**Décision de l'Autorité de sûreté nucléaire n°2011-DC-0227 du 27 mai 2011  
fixant à Électricité de France – Société Anonyme (EDF-SA)  
les prescriptions complémentaires applicables au site électronucléaire du Tricastin (Drôme)  
au vu des conclusions du réexamen de sûreté du réacteur n°1 de l'INB n°87**

**Annexe 1 à la décision de l'Autorité de sûreté nucléaire n°2011-DC-0227 du 27 mai 2011  
fixant à Électricité de France – Société Anonyme (EDF-SA)  
les prescriptions complémentaires applicables au site électronucléaire du Tricastin (Drôme)  
au vu des conclusions du réexamen de sûreté du réacteur n°1 de l'INB n°87**

**Prescriptions applicables au réacteur n°1  
de la centrale nucléaire du Tricastin**

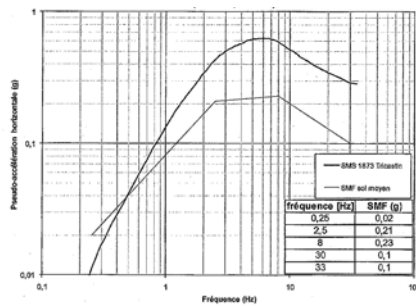
**[INB87-13]** Le mouvement sismique horizontal à prendre en compte pour la vérification du dimensionnement correspond, pour un amortissement de 5%, à l'enveloppe du spectre minimal forfaitaire et du spectre de séisme majoré de sécurité (SMS) définis par les courbes suivantes :

Le mouvement vertical associé à la vérification du dimensionnement correspond aux deux tiers du mouvement horizontal.
